敦賀発電所2号炉 ボーリング柱状図の記事欄に係る
指摘事項に対する検討の取り組み状況について

敦賀発電所2号炉 ボーリング柱状図の記事欄に係るご指摘への回答

令和2年10月30日
日本原子力発電株式会社

H27-B-3

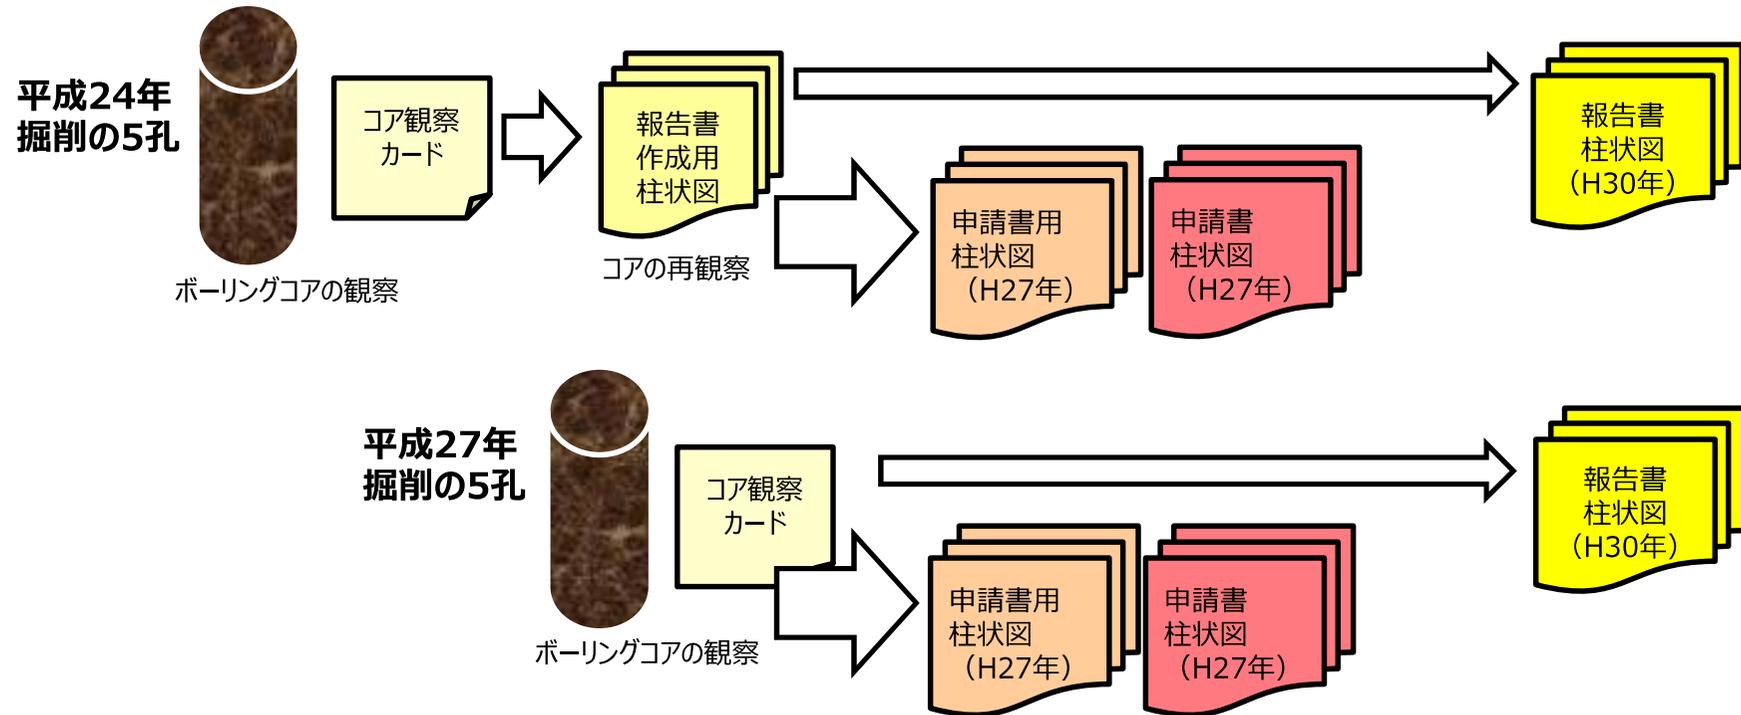
(1)申請書案の元データが提示されていない10孔について再度確認し、元データと申請書柱状図との比較を行うこと。

- ご指摘の10孔のボーリングは、平成30年に受領した報告書（平成30年調査会社報告書、委託期間：平成24年～30年）に含まれているもので、報告書を受領する前に、先行して平成27年11月の申請書に反映している。

■ 第865回審査会合で提示した当該10孔についての柱状図記事欄の比較例を下記に示す。申請書柱状図の作成に当たっては、調査会社から受領した申請書用柱状図の技術的妥当性について、当社社員による当該ボーリングコアの直接確認やコア写真との照らし合わせにより確認している。

記事	申請書案⇒ 申請書(H27.11)	申請書(H27.11)⇒ 審査資料(H29.12.22)	審査資料(H29.12.22)⇒ 報告書	報告書⇒ 審査資料(H30.11.30)	審査資料(H30.11.30)⇒ 審査資料(R2.2.7)
16～18	変更なし	・性状及び色調については、申請書提出から審査会合(H29.12.22)までの間に行った、断層岩区分を目的とした再観察の結果に基づき記載。肉眼観察で確認した原岩組織の残留の程度、連続性、硬軟に基づき、断層岩(断層ガウジ、断層角礫、カタクレーサイト)を判断。断層ガウジを未固結粘土状部、断層角礫を未固結礫状部、カタクレーサイトを性状に応じて、固結礫状・砂状・粘土状部と記載。 ・上記再観察で未固結粘土状部とした箇所の累計幅を記載。 ・“傾斜は43°である。”との記載については、最新活動面の見かけの傾斜を示したものであり、最新活動面の走向・傾斜を別途示しているため削除。	・破砕幅を記載。 ・破砕幅として、14.1cmと書くべきところを誤って20.0cmと記載。 ・破砕部区間を性状毎に深度を分けて記載。 ・性状については、観察結果と審査資料での断層岩区分(固結・未固結と礫状・砂状・粘土状の組合せ)を併記。	審査資料(H29.12.22)と同様 ・破砕幅については、性状一覧表に示しており、柱状図には記載しないこととしているため追記せず。	変更なし (※ただし、断層岩区分は薄片観察結果に基づく)
19～21	変更なし	・薄片観察の結果で得られた最新活動面の方位センスを記載。 ・性状及び色調については、申請書提出から審査会合(H29.12.22)までの間に行った、断層岩区分を目的とした再観察の結果に基づき記載。肉眼観察で確認した原岩組織の残留の程度、連続性、硬軟に基づき、断層岩(断層ガウジ、断層角礫、カタクレーサイト)を判断。断層ガウジを未固結粘土状部、断層角礫を未固結礫状部、カタクレーサイトを性状に応じて、固結礫状・砂状・粘土状部と記載。 ・上記再観察で未固結粘土状部とした箇所の累計幅を記載。 ・記載の適正化(“N15° E64° W” → “走向・傾斜はN15° E64° Wである。”)。 ・“傾斜は43°である。”との記載については、最新活動面の見かけの傾斜を示したものであり、最新活動面の走向・傾斜を別途示しているため削除。	・破砕幅を記載。 ・破砕部区間を性状毎に深度を分けて記載。 ・性状については、観察結果と審査資料での断層岩区分(固結・未固結と礫状・砂状・粘土状の組合せ)を併記。	審査資料(H29.12.22)と同様 ・破砕幅については、性状一覧表に示しており、柱状図には記載しないこととしているため追記せず。	・薄片観察の結果に基づき断層岩区分を見直したことに伴い、未固結粘土状部の表記を固結粘土状部に見直し。

H24-D1-1

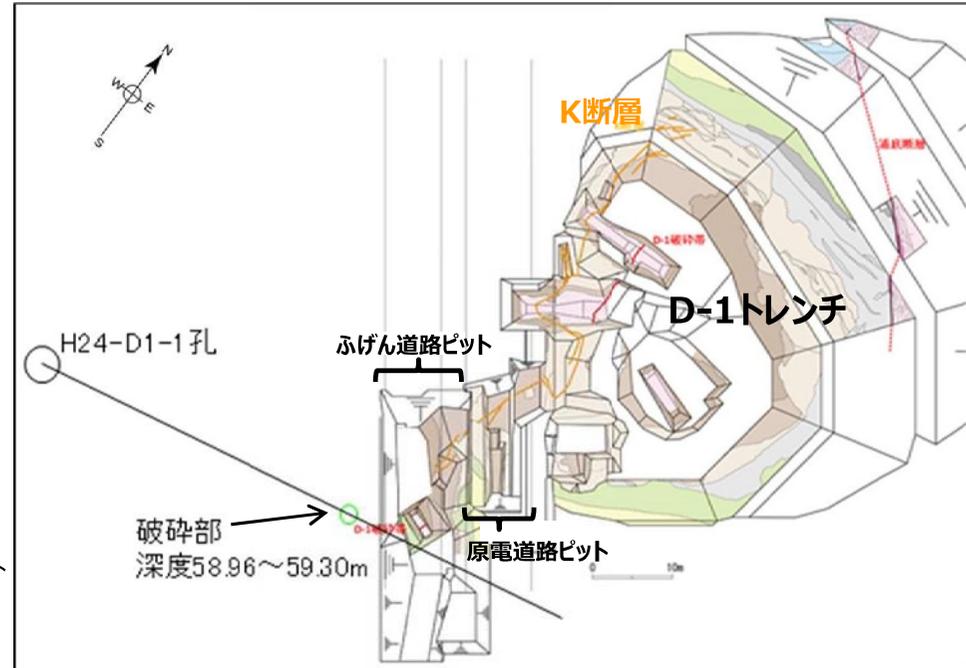
(2)調査会社の報告書柱状図にある“K断層”との破碎部名称が申請書で記載されていないことについて、経緯・根拠を説明すること。

“K断層”との記載は削除
 (ボーリング掘削直後は、破碎部の分布位置や、肉眼観察における性状(断層ガウジの有無・断層ガウジの色調)から、当該破碎部がK断層に連続する可能性があるとして記載していたが、後続のトレンチ調査において、K断層は原電道路ピットより南方に連続しないと評価したため)。

- ・同報告書作成時点において、D-1トレンチ、原電道路ピット等の観察結果から、K断層は、後期更新世以降の活動はなく、変位が急激に減少して原電道路ピット西向き法面部付近ではほぼ変位が認められなくなる断層（原電道路ピットより南方に連続しない）と評価していた※。

- ・同報告書柱状図のH24-D1-1孔にある“K断層”との記載は、当該破碎部の分布位置や性状から観察者が候補としてコア観察カードに記載したものが、報告書に残っていたものである。

- ・平成27年11月の申請までの追加のデータ拡充により、K断層の活動性および連続性について新たな知見が得られており、これを申請書に反映した。連続性については、原電道路ピットから西側に拡張したふげん道路ピットまで含めた観察結果から、K断層はふげん道路ピット内までの区間に分布するものと評価した。
- ・この評価を踏まえ、申請書柱状図の当該破碎部はK断層ではないと判断し、“K断層”との表記はしていない。

- なお、申請後に実施した薄片観察によって、当該破碎部は、K断層の特徴（逆断層センス）とは異なる正断層センスであることを確認している。

【総点検の体制】

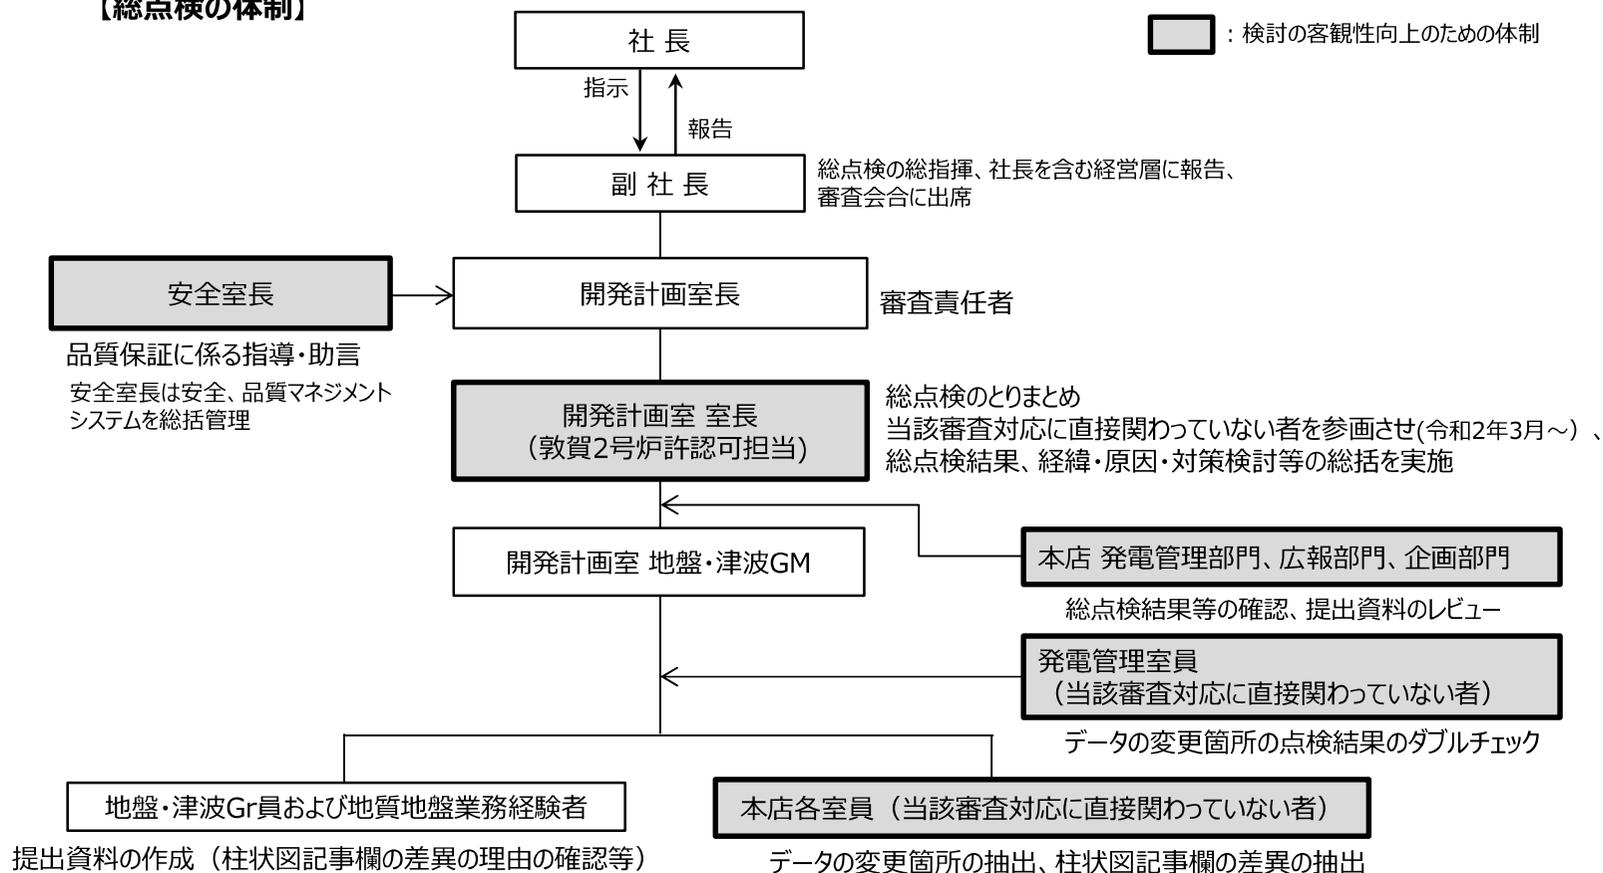
(5)総点検の体制、不適合管理の内容について示すこと。原因分析が表面的に見えるので、更に深掘りして検討すること。

- ・ 検討の客観性を向上させるため、これまで当該審査対応に直接関わっていない者を入れた総点検の体制とし、作業・検討を行った。

- ・ 同様のこと※が他の資料でもないかの確認 ※従前の記載を削除し、別の方法によって得られた結果に記載を変更
- ・ 調査会社報告書柱状図、申請書柱状図、審査資料柱状図を比較して、変更内容・理由を確認
- ・ 審査資料柱状図の記事欄における記載の削除・変更に係る経緯の確認、原因の検討、対策の立案

ボーリング柱状図 (142頁抜粋)

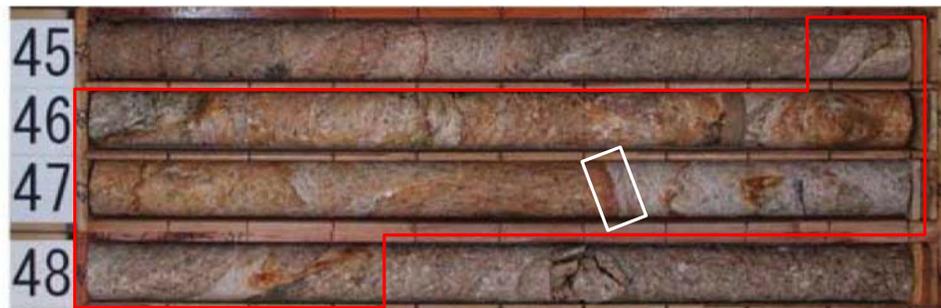
- 令和2年2月7日の第833回審査会合において、当社が提示した審査資料「ボーリング柱状図・コア写真」の柱状図記事欄に関して、ボーリングコアの肉眼による観察結果に基づく記載を削除して、コアの薄片試料の顕微鏡による観察結果に基づく記載へ変更している箇所があることは不適切である旨のご指摘をいただいた。（具体例 参考1）
- 第833回および第835回審査会合でご指示いただいた事項について、第865回審査会合でご説明した。

平成30年11月30日第657回審査会合で提示した審査資料では、コアの肉眼観察の結果に基づく断層岩区分の記載※1としていた。

第833回審査資料では、上記の肉眼観察の結果に基づく記載を削除し、コアの薄片試料の顕微鏡による観察結果に基づく断層岩区分の記載※2へ変更(上書き)していた。
